架台仕様変更のご案内

- ・① ジョイント金具によるラックの連結 (2.2mを超える全てのラック)

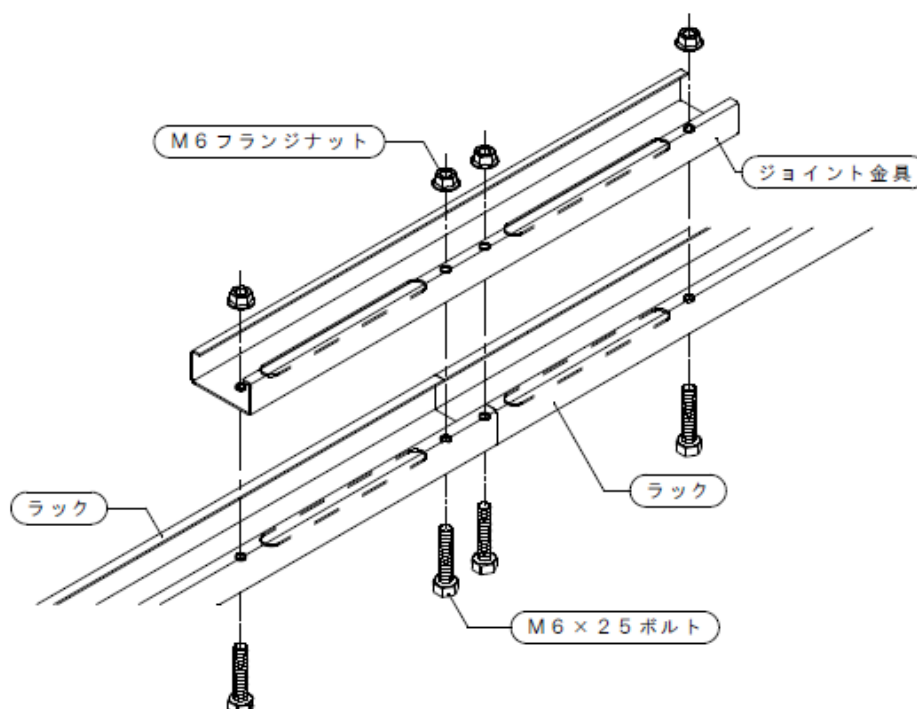
- ① 2.2mを超える縦ラックを“ジョイント金具”で連結する仕様に変更させていただきます。
- ② 全てのM6ナット・スプリングワッシャー・ナットを“M6フランジナット”に変更させていただきます。
